表 A.0.3 监 理 通 知 单 ★

工程名称:湛江聚能雷州北和镇 40 兆瓦渔光互补光伏发电项目

编号: LZGF-JLTZD-003

事由: 关于湛江聚能雷州北和镇 40 兆瓦渔光互补光伏发电项目光伏区施工检查相关事宜

相片二：个别地方钢筋未绑扎

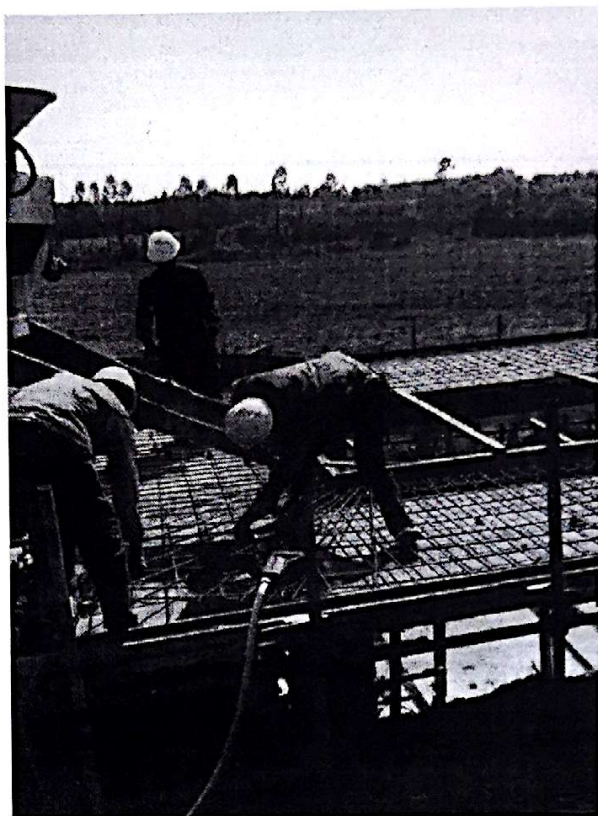
- 1、个别悬挑模板与钢筋紧挨着,未留保护层,必须按设计要求确保保护层厚度(底板为:40mm,梁、柱为 35mm)。
- 2、个别地方钢筋绑扎遗漏,必须在浇筑前绑扎完成后再进行浇筑。
- 3、在浇筑过程中发现人员集中踩踏在钢筋上,容易造成钢筋变形附底,不能确保钢筋混凝土保护层厚度。

针对以上问题,望武汉新阳电力工程有限公司(施工单位)需严加管控好现场施工质量;对于不符合设计要求的,加以整改且满足设计要求。若之后再发生类似问题,直接经济考核,请悉知并落实到位。

限整改完成后再进行浇筑。后附相片
